ADDENDA

Centre Ferland

Remplacement des finis intérieurs - phase 4

ADDENDA N° A-01 (7 pages)

7 DÉTAIL - SUPPORT RETENUE MAGNÉTIQUE - NOUVEAU
A-612 1:5

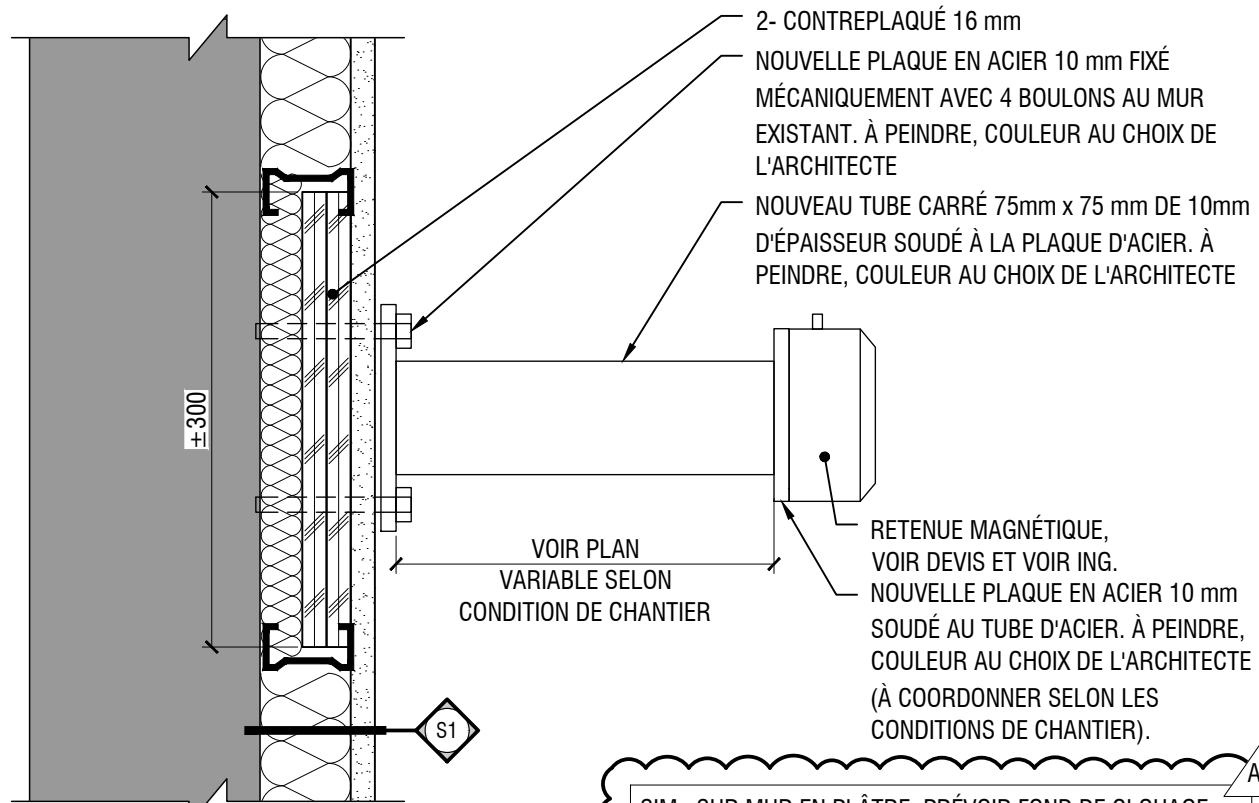
1. 7/A-612 Détail – Support Retenue Magnétique - Nouveau

1. **Ajouter :** une note, tel que décrit sur le croquis **ADD.1/SK#1**, émis en date du 2024-11-07, 1 page ci-jointe.

- 2- CONTREPLAQUÉ 16 mm
- NOUVELLE PLAQUE EN ACIER 10 mm FIXÉ MÉCANIQUEMENT AVEC 4 BOULONS AU MUR EXISTANT. À PEINDRE, COULEUR AU CHOIX DE L'ARCHITECTE
- NOUVEAU TUBE CARRÉ 75mm x 75 mm DE 10mm D'ÉPAISSEUR SOUDÉ À LA PLAQUE D'ACIER. À PEINDRE, COULEUR AU CHOIX DE L'ARCHITECTE
- RETENUE MAGNÉTIQUE, VOIR DEVIS ET VOIR ING.
- NOUVELLE PLAQUE EN ACIER 10 mm SOUDÉ AU TUBE D'ACIER. À PEINDRE, COULEUR AU CHOIX DE L'ARCHITECTE (À COORDONNER SELON LES CONDITIONS DE CHANTIER).

SIM : SUR MUR EN PLÂTRE, PRÉVOIR FOND DE CLOUAGE DOUBLE EN CONTREPLAQUÉ 19mm, FIXÉ SUR LE MUR, DIMENSIONS 305 x 305mm, À PEINDRE BLANC. TRAVAUX EN CONDITIONS D'AMIANTE, VOIR DEVIS DE DÉSAMIANTEGE
